川内原子力発電所の廃棄物搬出設備の設置に係る事前協議願いの補正について

## 主な補正内容について

川内原子力発電所の廃棄物搬出設備の設置に係る原子炉設置変更許可申請書について、これまでの審査を踏まえ、廃棄物搬出設備内における保管エリアの考え方の再整理及び記載の充実を行った。

【 建屋平面図 】

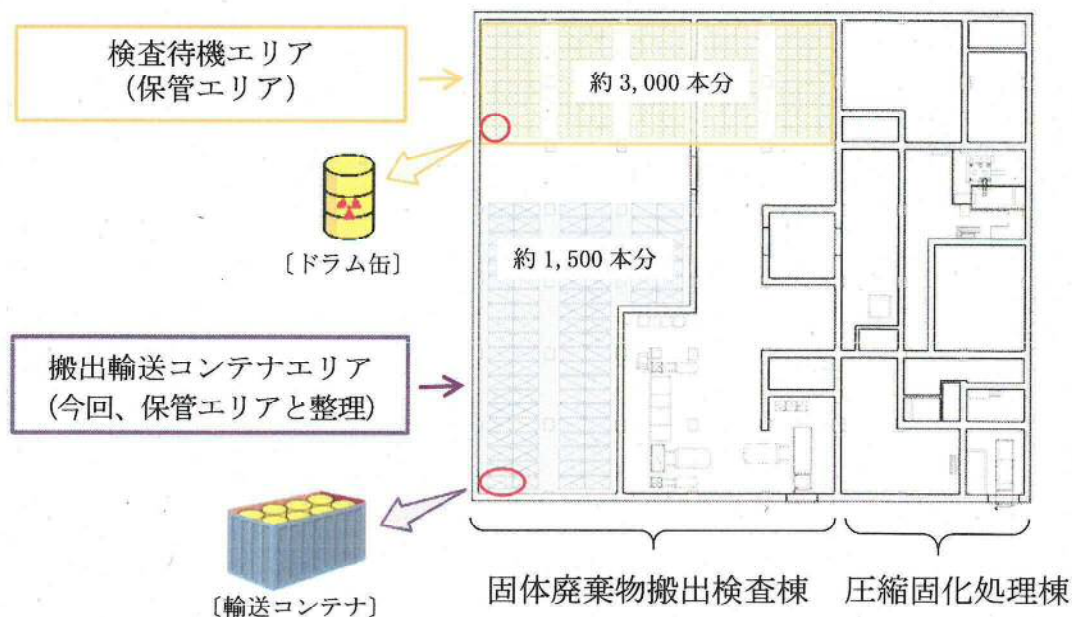
### 1. 廃棄物搬出設備内における保管エリアの考え方の再整理

○廃棄物搬出設備を設置する建屋は、雑固体廃棄物を圧縮減容し、モルタルにて固化する圧縮固化処理棟と、搬出に係る検査を行う固体廃棄物搬出検査棟で構成。

- ・ 雑固体廃棄物にモルタルを充填した後、搬出に係る検査までドラム缶を保管する「検査待機エリア」
- ・ 検査後に搬出するまで、輸送コンテナに収納した状態で一時的に待機する「搬出輸送コンテナエリア」

○当初、検査までドラム缶を保管する「検査待機エリア」のみを保管エリアとしていたが、搬出まで待機を行う「搬出輸送コンテナエリア」についても保管エリアとするよう考え方を再整理し、廃棄物搬出設備内の保管容量を約4,500本とする。
